Tangentbord ABC 99: Installation av PROM 64 90423-01

Angående: Utbyte av PROM till nytt PROM.

Figur 1

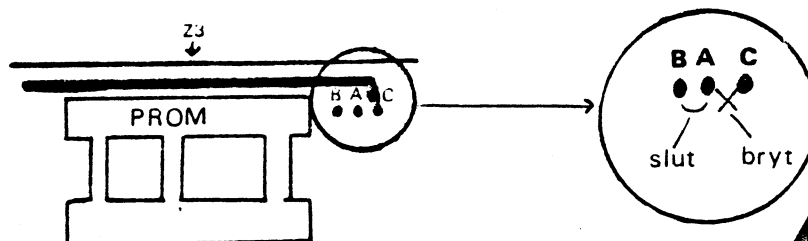
PROM-kretsen installeras i hållaren på position Z3, den närmast RESET-knappen (se figur 1). Avlägsna det gamla PROM:et.

Var noga med att vända PROM-kretsen rätt, så att markeringen i kapseln kommer åt RESET-knappen till.

Strax ovan till höger om PROM-kretsen finns ett byglingfält (se figur 1) markerat B A C. Bryt där förbindelsen mellan A och C. Löd istället ihop A och B.

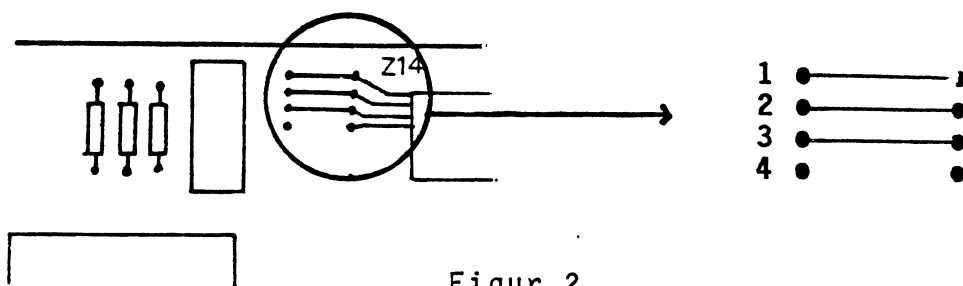
I det nya PROM:et finns inlagt ytterligare fyra landsvarianter förutom Svenska. För att välja variant används bygglingsfältet markerat Z14, ovan till höger om den andra PROM-kretsen, den närmast mus-kontakten (se figur 2).

Som den nu ser ut så är de tre övre byglingarna slutna (figur 2). I tabellen nedan så numreras de ovanifrån (från kretskortets kant) 1 till 3 enligt figuren. Den fjärde byglingen är som synes öppen (och den används inte heller här).
